インプレッサおよびレガシィのリコールについて

平成19年7月31日、富士重工業株式会社より、国土交通省にインプレッサおよびレガシィのリコールを届け出いたしました。

届出番号	481	リコール開始日	平成 9 年 8 月 20 日
自動車使用者及び自動車分解整備事業者等に周知させるための措置	・使用者:ダイレクトメールで通知する。 ・自動車分解整備事業者:日整連発行の機関誌に掲載する。 ・改善実施済車には、後面ガラス左下隅にNo.481のステッカーを貼付する。

改善箇所説明図①

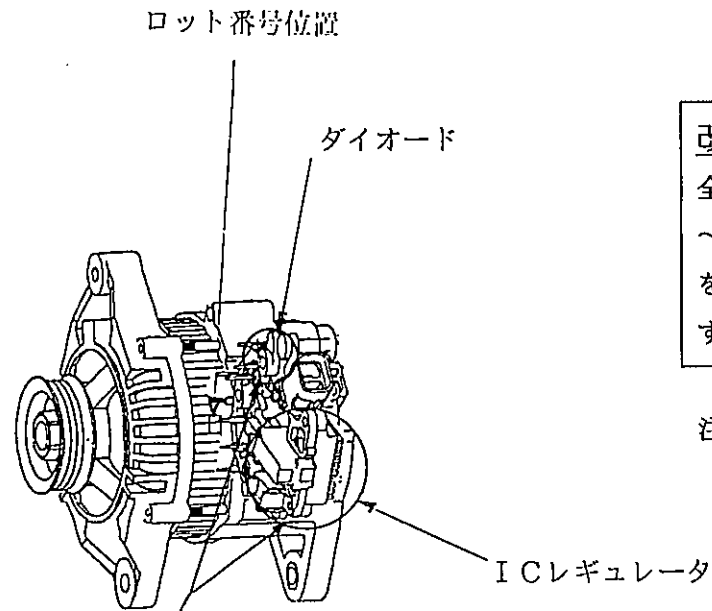
原動機に取付けられているカム角センサ及びクランク角センサに製造不良のものがあり、そのままの状態で使用を続けると、当該センサ内部で接触不良となって正常な信号を発信なくなり、最悪の場合、アイドリング時等に原動機が停止し、再始動できなくなるおそれがある。

改善箇所説明図②

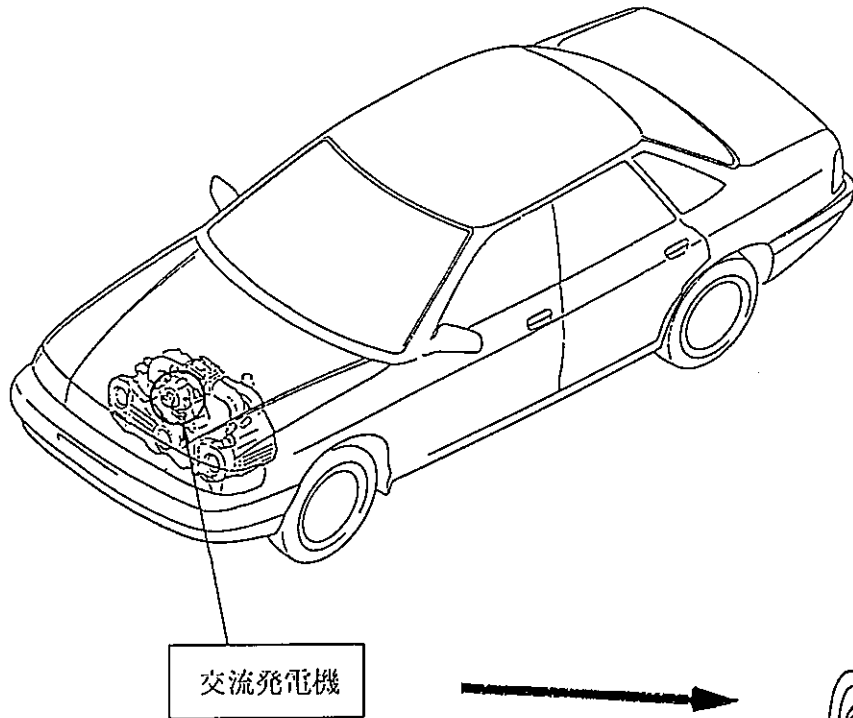
発電機のダイオード（半導体）及びICレギュレータ（電圧調整器）に製造不良のものがあり、そのままの状態で使用を続けると、当該部品が接触不良を起こしてバッテリーに充電できなくなり、原動機が停止するおそれがある。

全車両、発電機のロット番号（36K～43W、49M～54K、4X3～56M）を確認し該当するものは良品と交換する。
